Windpark Wild

Ergänzungsbericht Sonstige Unterlagen

**Grundwasserhydrologie,
Wasserbautechnik &
Gewässerschutz**

Ergänzungen zum
UVP-Einreichoperat
gemäß § 5 UVP-G 2000

Abbildung 1: Gegenüberstellung Trassenverlauf 2017 und aktueller Trassenverlauf

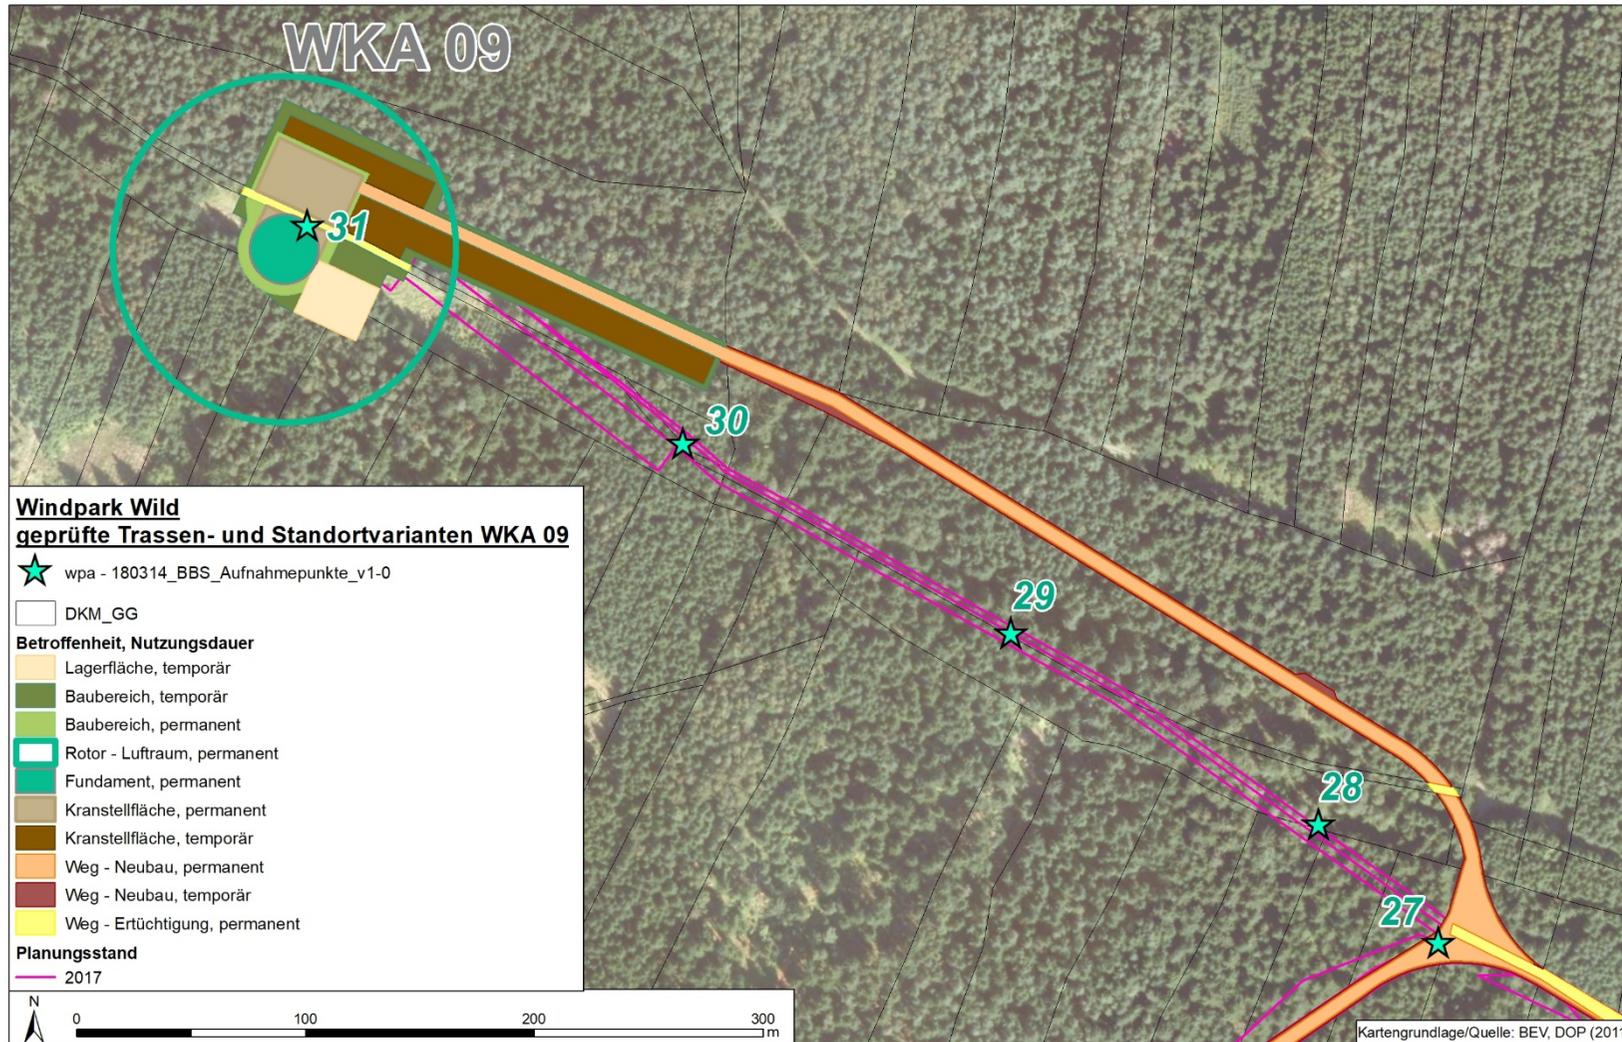
Unterlagen zu den geprüften Trassen- und Standortvarianten (wie beispielsweise die in Bodenhydrologische Beweissicherung Einlage 3.4.4 in Kapitel 6 beschriebene Verlegung der Trasse aus dem Quellgebiet des Farnbaches heraus) (DI MATTHIAS STRACKE ZIVILINGENIEUR FÜR KULTURTECHNIK UND WASSERWIRTSCHAFT 2019 GZ: SV 2018 84)

Im Jahr 2017 begann die bodenhydrologische Beweissicherung im ggst. Projektgebiet anhand der damaligen Planung. Im Zuge der Untersuchungen wurde festgestellt, dass die Zuwegung zur Anlage WKA 09 im Bereich des Quellgebietes des Farnbaches zu liegen kommt. Auf Grund dessen wurde diese Zuwegung Richtung Norden verlegt.

Dies wird in der nachfolgenden Abbildung 1 dargestellt.
